Vysvětlení / doplnění / změna zadávací dokumentace č. 3

Veřejná zakázka:	ZZS KHK – výstavba výjezdového stanoviště v Náchodě – stavební práce
Ev. č. VVZ:	Z2025-045373
Zadavatel	Královéhradecký kraj, se sídlem Pivovarské náměstí 1245, 500 03 Hradec Králové, IČO 708 89 546
Způsob zadání:	nadlimitní režim veřejné zakázky na stavební práce zadávané v otevřeném řízení podle zákona č. 134/2016 Sb., o zadávání veřejných zakázek, ve znění pozdějších předpisů (dále jen „zákon“)

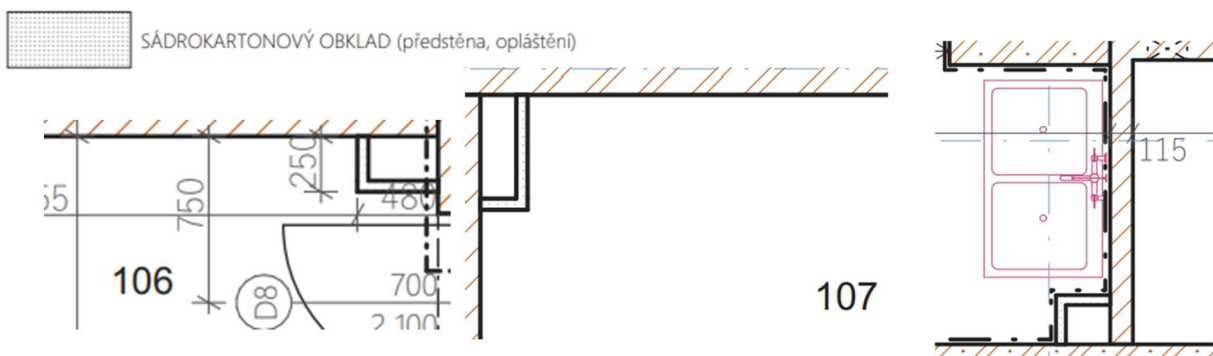
Upozorňujeme na nevhodnost navržení drátkobetonových podlah.

Tento materiál se nedá dělat ve vrstvě pouhých 8 cm. Zároveň nesedí popis položky s popisem ve výkazu a v PD.

Žádáme o statický výpočet drátkobetonu pro PD1 a PD2 a kontrolu souvisejících položek.

Zadavatel tímto Vysvětlením zadávací dokumentace mění požadované provedení skladeb podlah v níže uvedených místnostech v následujícím smyslu:

Skladba podlahy PD1 (hlazený beton) již není požadována, a z místností č. 118, 119, 120, 121 se tímto skladba podlahy PD1 (hlazený beton) ruší.

Místo toho je v místnostech č. 118, 119, 120, 121 požadováno provedení skladby podlahy PD3 (keramická dlažba).

V položkovém soupisu prací s výkazem výměr byly, s ohledem uvedenou změnu skladeb podlah (PD1 → PD3), opraveny výkazy výměr u souvisejících položek – skladba PD1 zrušena (č. m. 118, 119, 120, 121) a nahrazena skladbou PD3 (požadavek zatížení 300 kg/m2).

U skladby PD2 byla do položkového soupisu prací s výkazem výměr doplněna poznámka, že pro betonovou mazaninu (pol. č. 99) má být uvažováno požadované zatížení 500 kg/m2.

Dále byl změněn požadavek na množství výztuže u pol. č. 103, kdy objemové vyztužení se nyní požaduje 35 kg/m3.

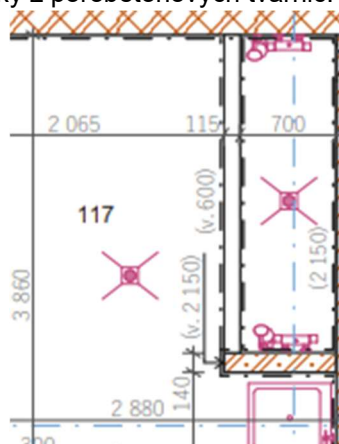
Ve výkazu výměr chybí položky pro obložení instalací z SDK

Žádáme o doplnění.

Položky pro obložení konstrukcí sádrokartonovými deskami byly doplněny do položkového soupisu prací s výkazem výměr (viz položky č. 389 a 390).
